M2.5 四角ナットの標準化に伴う、製品モールド形状変更のお知らせ

BCL-SMT 3.81../180LF old

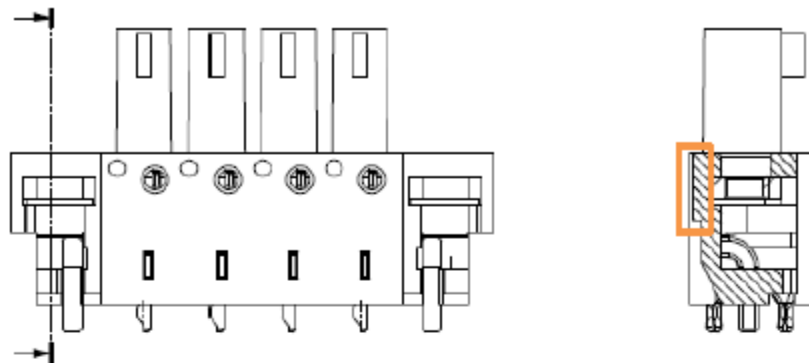
この変更により、製品のモールド形状が一部変更され、以下新製品の通り基板接触面がフラットとなる様に変更される事により、より安定して基板実装を行う事が可能となります。
